## RESOLUCION No.

### POR MEDIO DE LA CUAL SE OTORGA UN PERMISO DE OCUPACIÓN DE CAUCE Y SE TOMAN OTRAS DETERMINACIONES

Qué atención al trámite ambiental, se evaluó la información complementaria, generándose el Informe Técnico N° **IT-01973-2026** del 10 abril de 2026, dentro del cual se formularon las siguientes observaciones y conclusiones las cuales son parte integral del presente acto administrativo:

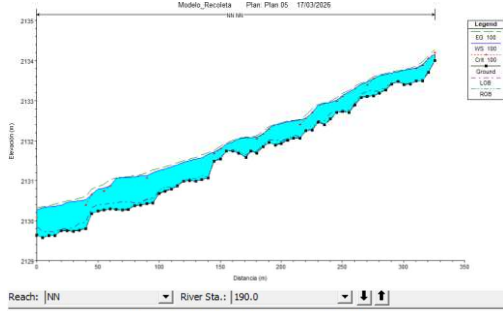
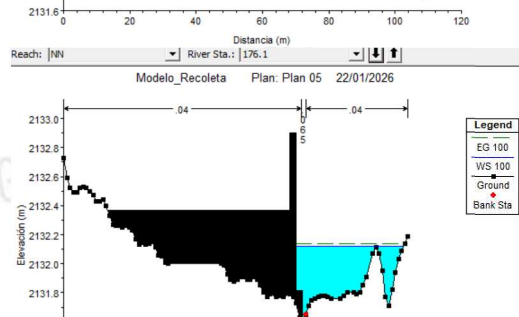
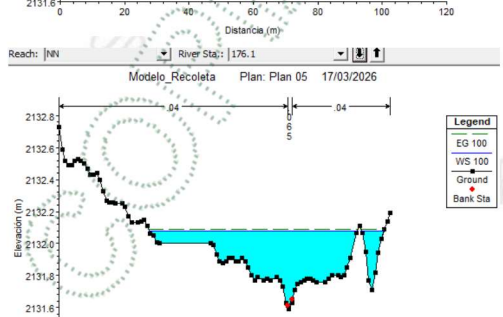
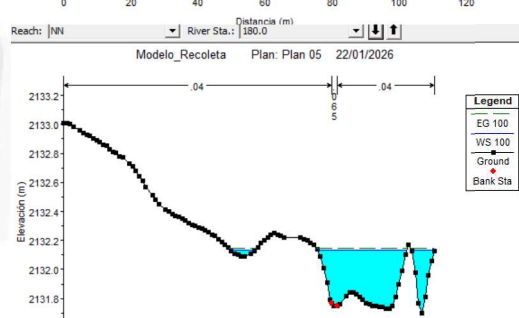
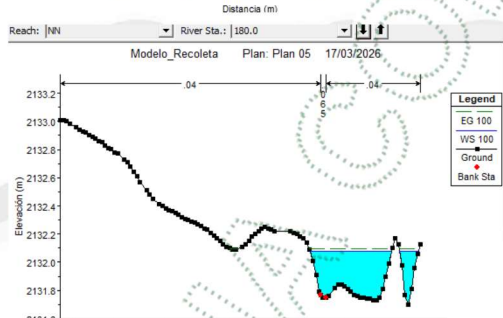
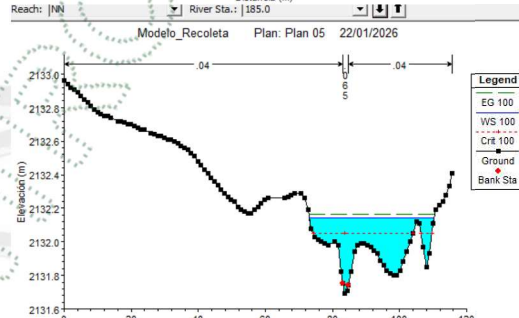
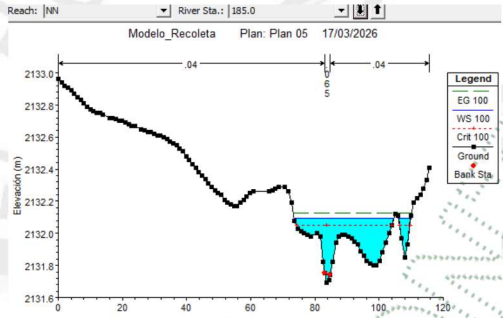
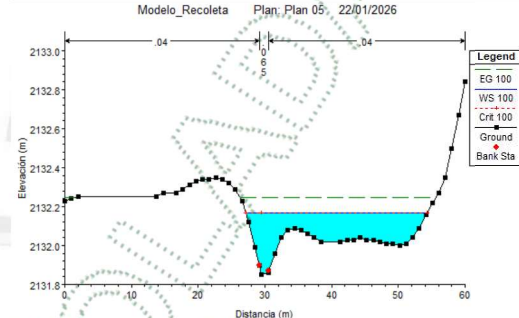
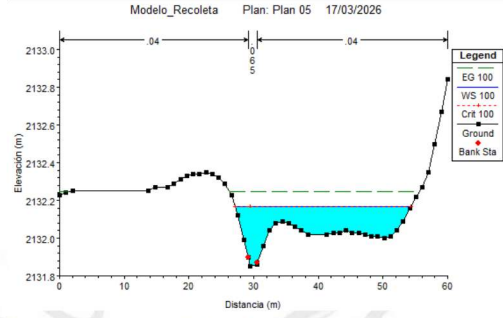
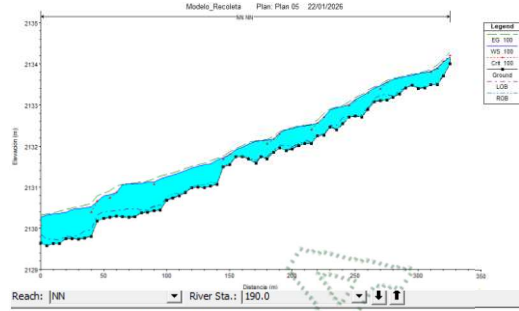
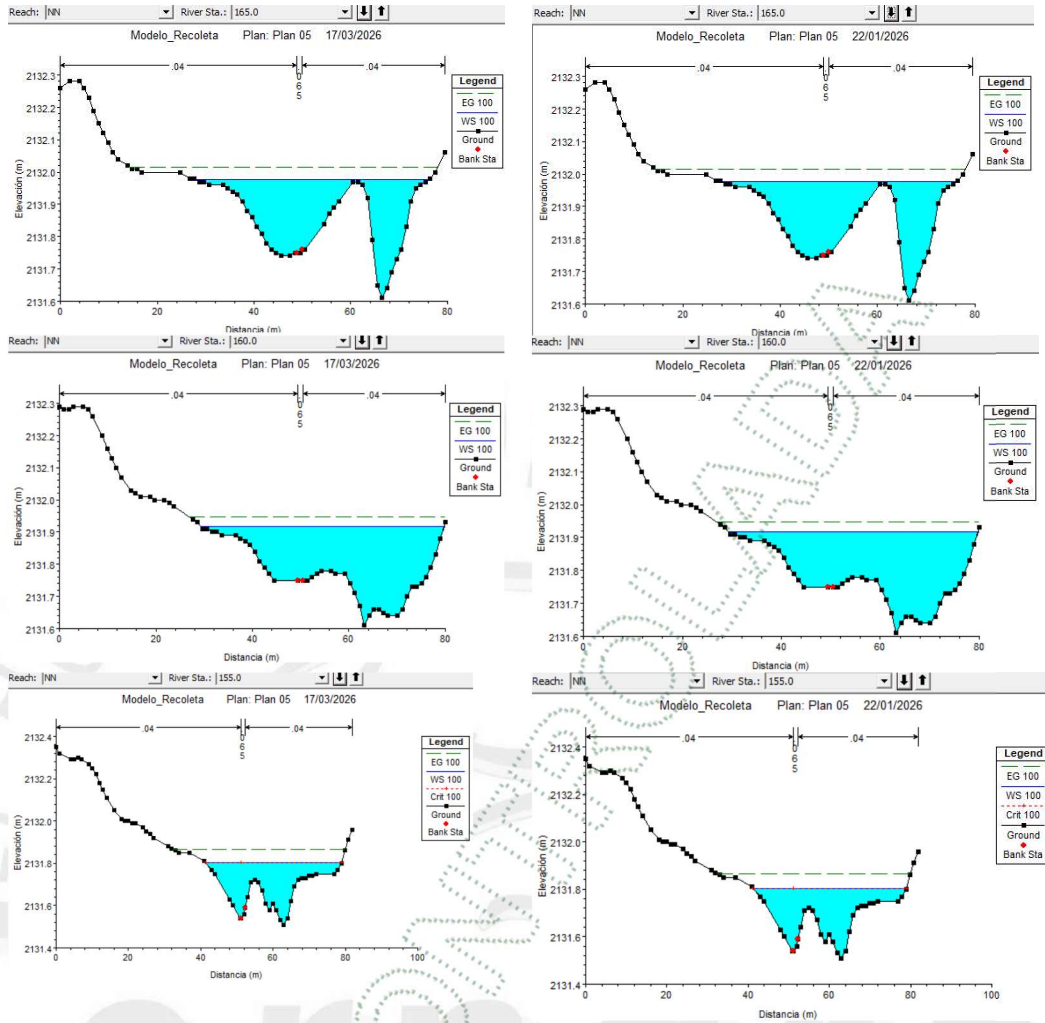
La obra consiste en una estructura de descarga de aguas lluvias incluyendo la tubería. El sitio donde se proyecta la obra es muy plano topográficamente, por lo cual, gran parte de la tubería va expuesta hasta el cabezote, lo que genera una interrupción en el flujo en la margen izquierda, la cual fue tenida en cuenta en la modelación hidráulica. Una vez comparado los dos escenarios sin obra y con obra, se observa un incremento en la velocidad máxima de 38%, sin embargo, al revisar la magnitud en esta sección es de 0.6 m/s hasta llegar a 0.86 m/s. este incremento no genera efectos de erosión. Respecto al incremento de la lámina de agua es máxima es de 5cm.

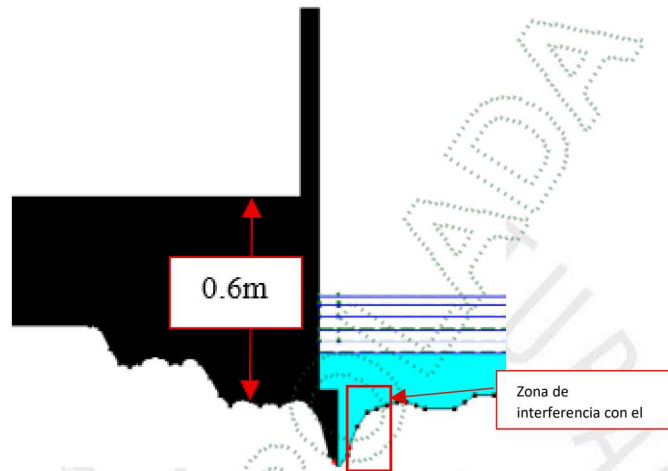
- La obra hidráulica tipo estructura de descarga no genera una afectación al libre flujo de la creciente asociada al caudal  $Tr=100$  años. Es importante precisar que la tubería queda realizada en el terreno natural máximo en 0.6m como se puede observar en la siguiente ilustración. Esto se debe a que la geomorfología del sitio es muy plana y no se puede llegar con la tubería a una menor cota ya que estaría sumergida.

- En el plano en la modelación en HEC-RAS, el usuario propone una estructura de disipación tipo escalones, que según se puede observar en la ilustración anterior, quedaría interfiriendo en la sección del cauce natural, por lo cual, la construcción de esta no podrá estar en la sección del cauce, lo que implica retraer la obra 2.7m aproximadamente y que deberá ser validado en campo por el usuario.
- Teniendo en cuenta que la obra está por debajo de la cota  $Tr=100$  años esta llevara instalada una compuerta anti-retorno tipo charnela
